Théâtre Nouvelle Comédie

Concours de projet d'architecture
à deux degrés en procédure ouverte
octobre 2009

RAPPORT DU JURY

Quatre Portes
Concours Nouvelle Comédie
septembre 2009

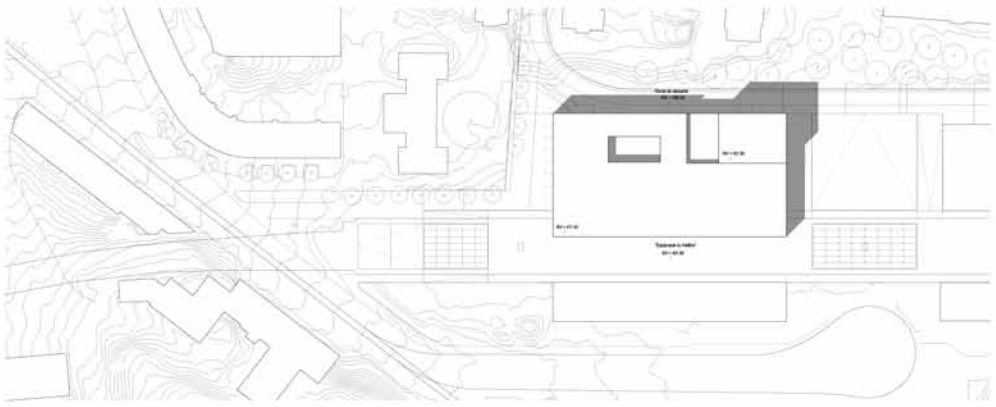
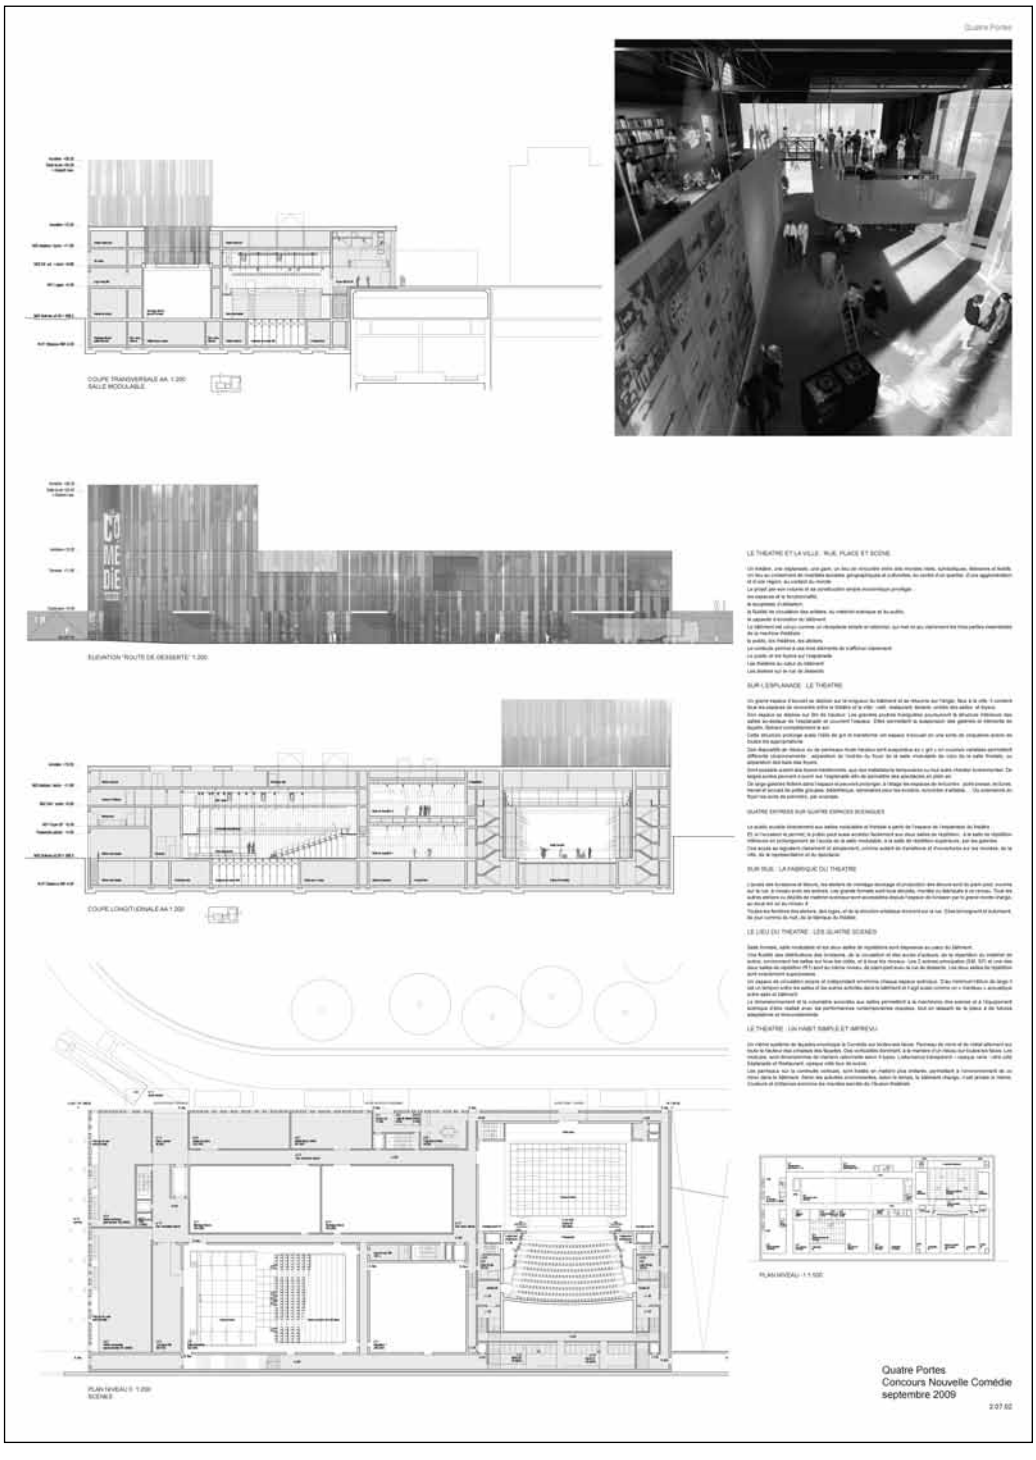
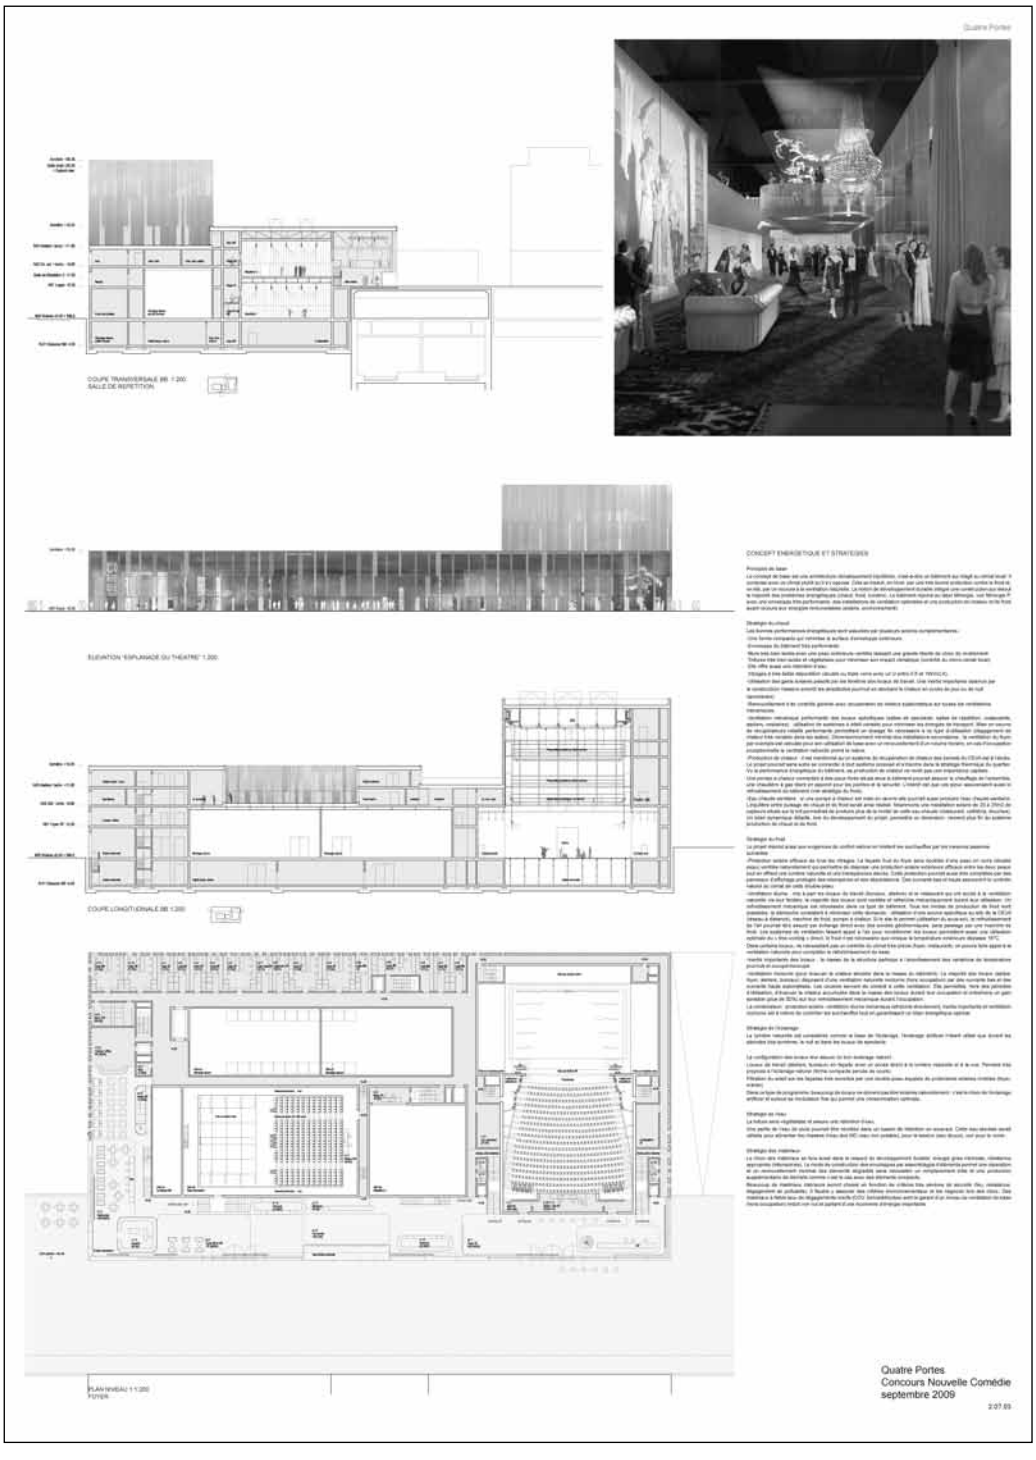
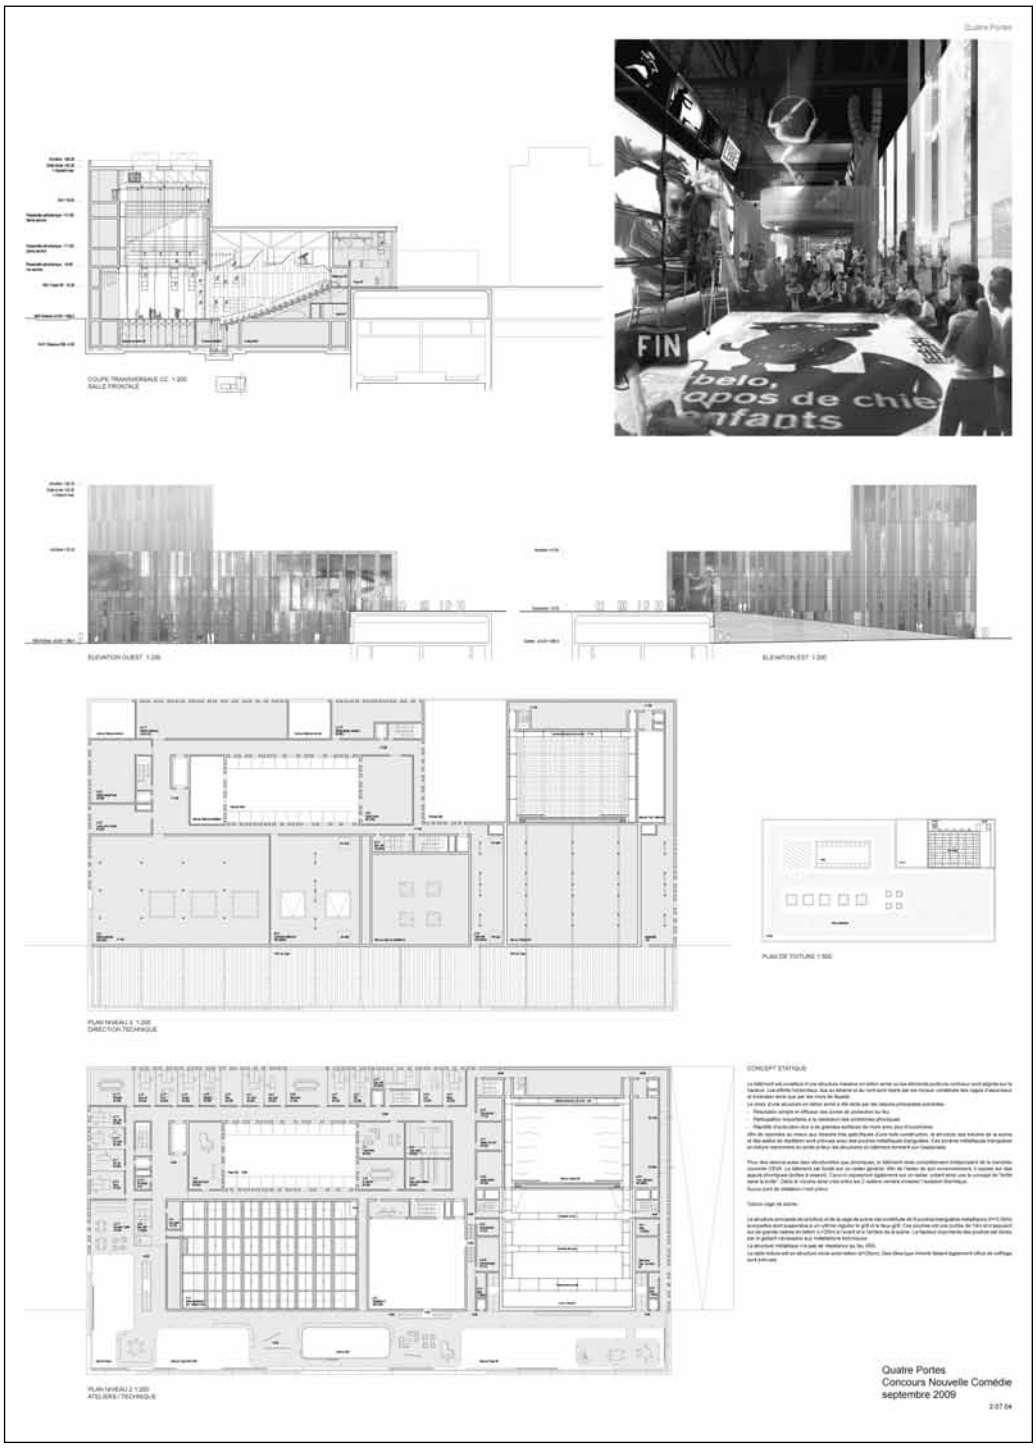
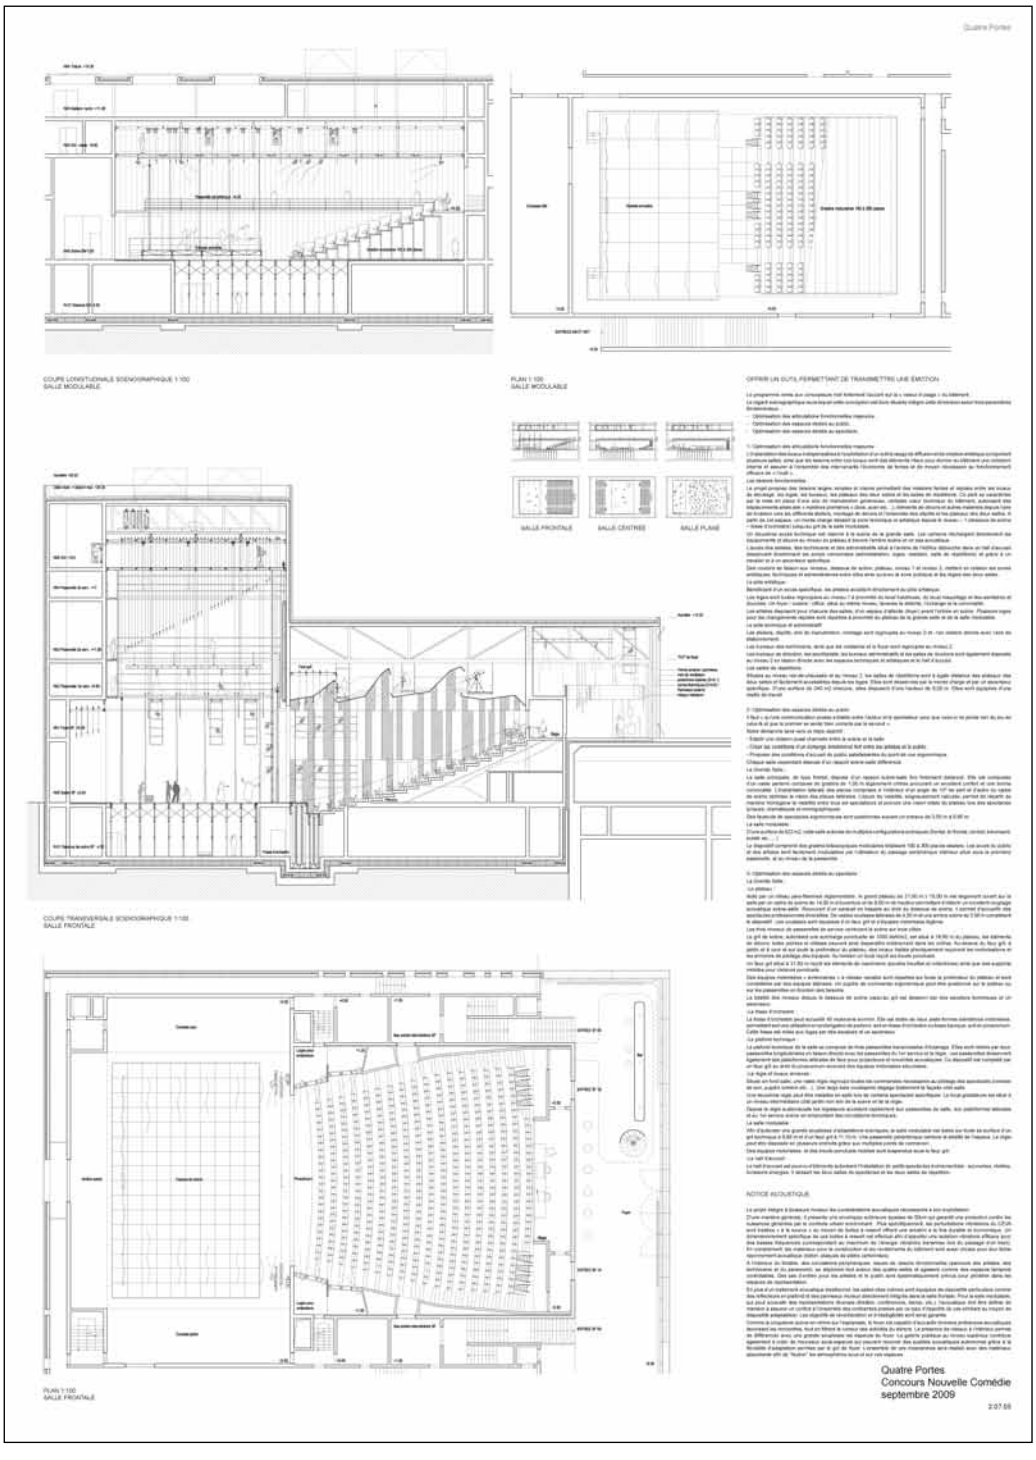
Avec la volumétrie proposée, le projet permet une bonne intégration dans le contexte bâti existant et futur. Le gabarit bas sur l'esplanade publique crée un bon rapport avec les bâtiments futurs, les émergences de la gare du CEVA et les bâtiments de logements en contrebas. La cage de scène, exprimée comme un volume particulier dépassant largement le gabarit général, constitue un signe important et donne à voir la fonction de la nouvelle institution.

Cependant, cette volumétrie étalée oblige de créer un bâtiment très long qui entre en conflit avec le bâtiment de la gare et induit une modification volumétrique de ce dernier. Le bâtiment proposé par le plan directeur localisé est également modifié.

La volumétrie et l'implantation du projet présentent un intérêt certain, mais le jury n'a pas été convaincu par l'expression architecturale du bâtiment. Les façades vitrées composées de panneaux de verre et de métal alternés de façon aléatoire avec une prédominance des verticales n'évoquent pas suffisamment un théâtre de création.

Des propositions argumentées ont été formulées pour répondre aux critères de développement durable. L'analyse des paramètres économiques situe ce projet dans la partie haute des évaluations. Le concept architectural proposé participe à conforter cette analyse.

LA NOUVELLE COMÉDIE DE GENÈVE 2761013055133

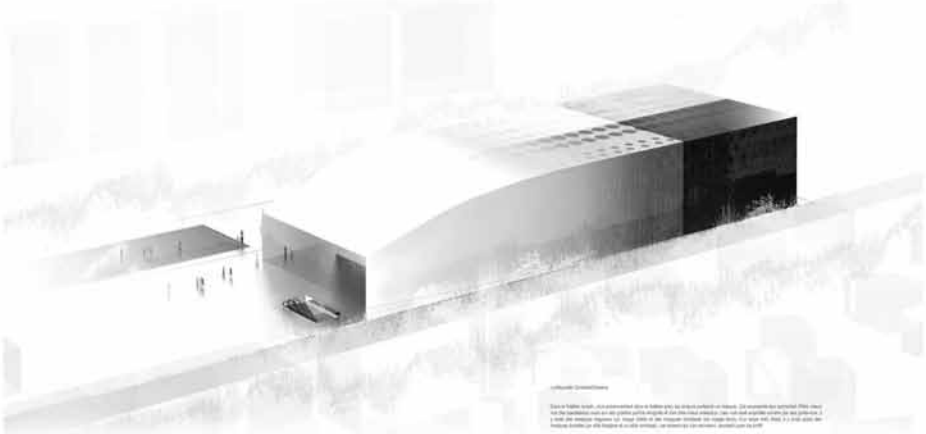
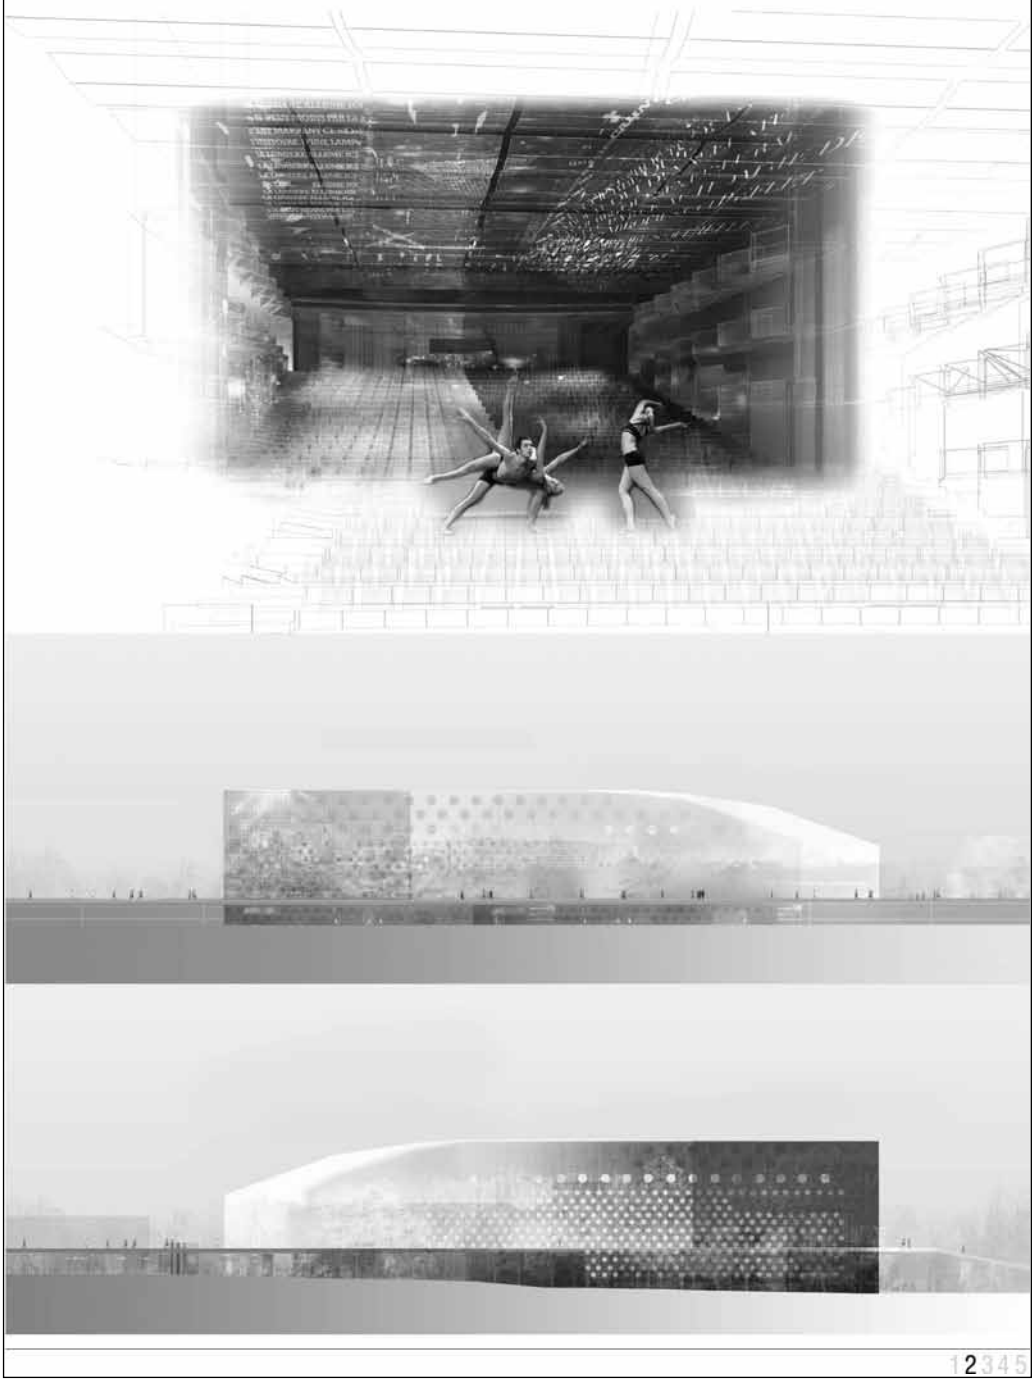
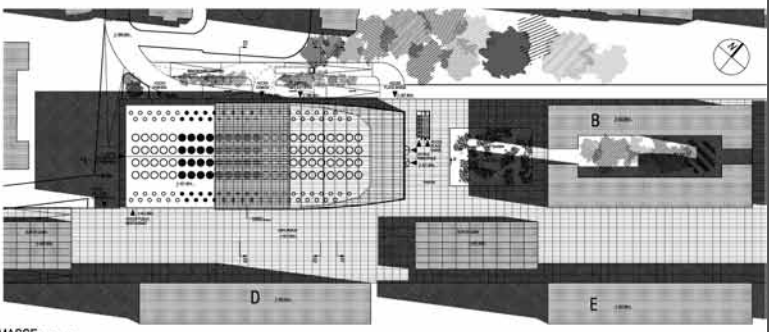
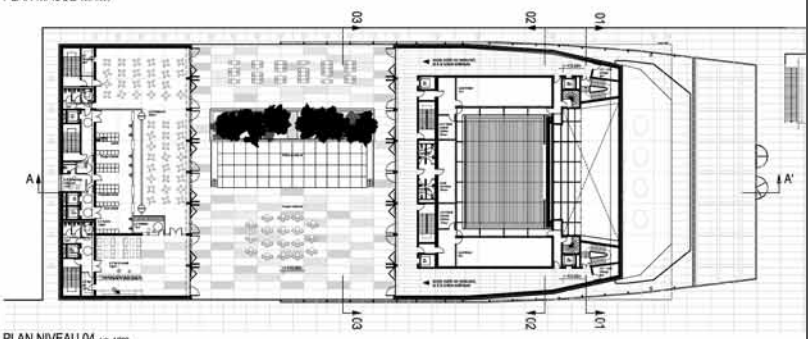
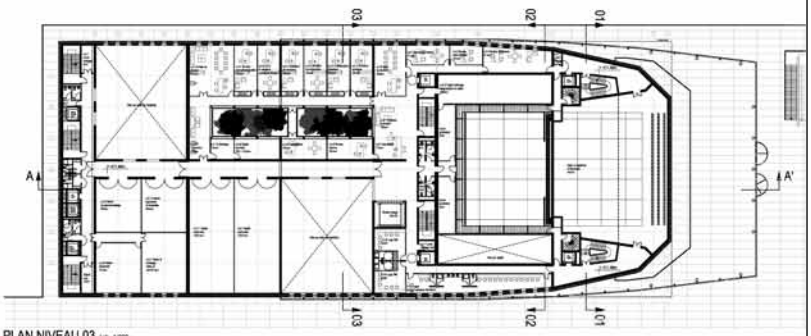
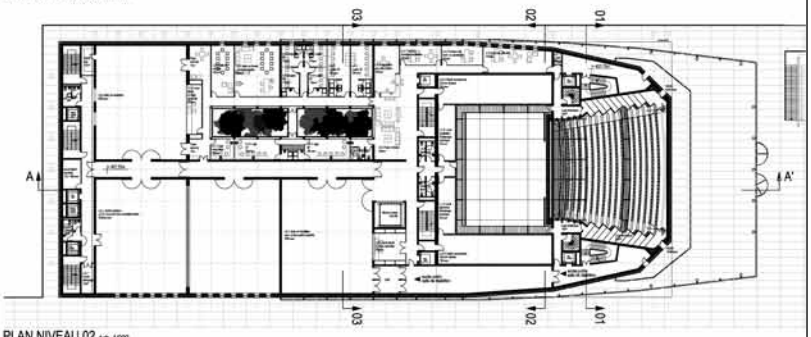
Le projet se pose comme un grand volume compact sur ce site. L'implantation est définie avec et par le choix de l'accès au public qui renforce ce sentiment de masse imposante longitudinale et parallèle à l'esplanade. L'accès au théâtre se développe sur une esplanade nouvellement constituée côté nord-est. La relation qui en résulte avec l'espace public entre les émergences de la gare ne contribue pas à engendrer un usage de qualité pour ce lieu.

Le concept est séduisant mais va à l'encontre de l'esprit d'ouverture et de communication souhaité par l'utilisateur. Le restaurant ouvert au public est situé au dernier niveau et est juxtaposé à un espace ouvert pouvant fonctionner comme un théâtre en plein air. Son accès depuis l'esplanade pour le public manque de naturel et de convivialité. Cette notion d'effort pour pouvoir accéder à un lieu de rencontre et de communication pour la population et le public symbolise la nature de ce concept.

Sur le plan scénographique, le projet a été apprécié par les utilisateurs. La matérialité et l'image que véhicule ce projet dans la ville sont jugées élitistes et peu en rapport avec son environnement proche. Sur le plan structurel, des réponses appropriées au concept ont été développées.

Le développement durable fait partie intégrante du concept du projet et de sa matérialisation. L'analyse économique situe ce projet dans la catégorie haute des évaluations. Le concept architectural et urbanistique proposé conforte ce constat.
